## Inhalt

A) Bayerischer Bauernverband, Geschäftsstelle Kronach, Stellungnahme vom 23. Januar 2023, im Rahmen von § 4 Abs. 1 BauGB.....	1
B) Bund Naturschutz, Kreisgruppe Kronach, Stellungnahme vom 10. Februar 2023 im Rahmen von § 4 Abs. 1 BauGB .....	3
C) Regierung von Oberfranken, SG Baurecht, Stellungnahme vom 15. Februar 2023 im Rahmen von § 4 Abs. 1 BauGB. ....	4
D) Amt für Ernährung, Landwirtschaft und Forsten Coburg-Kulmbach, FB Landwirtschaft, Stellungnahme vom 15. Februar 2023 im Rahmen von § 4 Abs. 1 BauGB.....	5
E) Landratsamt Kronach, Naturschutzrecht, Immissionsschutz, Abfallrecht, Bodenschutz und öffentliche Sicherheit, Stellungnahme vom 16. Februar 2023 im Rahmen von § 4 Abs. 1 BauGB.....	8
F) Wasserwirtschaftsamt Kronach, Stellungnahme vom 17. Februar 2023 im Rahmen von § 4 Abs. 1 BauGB .....	11

### A) Bayerischer Bauernverband, Geschäftsstelle Kronach, Stellungnahme vom 23. Januar 2023, im Rahmen von § 4 Abs. 1 BauGB

F) Wasserwirtschaftsamt Kronach, Stellungnahme vom 17. Februar 2023  
im Rahmen von § 4 Abs. 1 BauGB

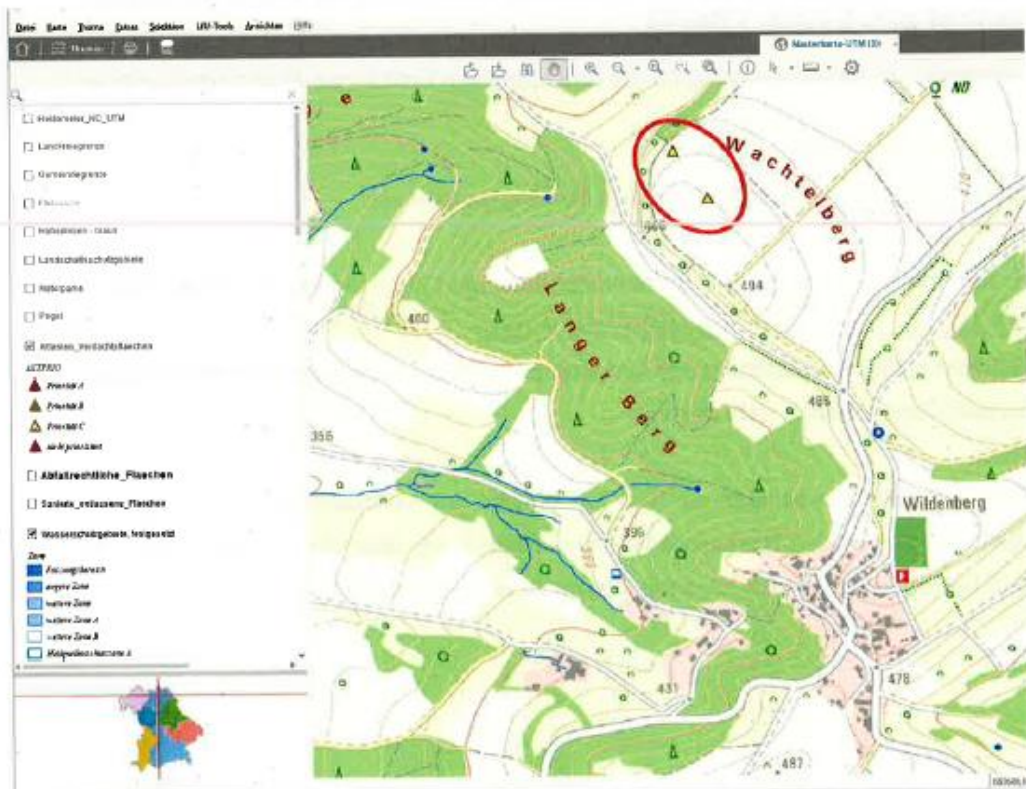
Die beiden südwestlichsten der fünf Teilbereiche des Vorhabensbereiches liegen jedoch auf den beiden Nachsorgedeponien Wildenberg, über die im Altlastenkataster des Landkreises Kronach folgende Informationen hinterlegt sind:

Aufgrund der o. g. Angaben handelt es sich vermutlich um eine zusammenhängende Nachsorgedeponie, die womöglich im Altlastenkataster doppelt erfasst wurde. Dies ist vom LRA Kronach als katasterführende Behörde in Zusammenarbeit mit der Gemeinde Weißenbrunn zu prüfen, um die vermeintliche Doppeleintragung zu korrigieren.

**Durch das Vorhaben dürfen die aus abfallrechtlicher Sicht erforderlichen Maßnahmen zur Deponiestilllegung, -rekultivierung und -nachsorge unter keinen Umständen eingeschränkt, be- oder verhindert werden. Notwendige Kontroll-, Wartungs- und Pflegemaßnahmen dürfen ebenso wenig beeinträchtigt oder behindert werden.**

**Aus den o. g. Gründen ist vorzugsweise von einer Überbauung der Nachsorgedeponie abzusehen und stattdessen eine geeignetere Freifläche zu wählen.**
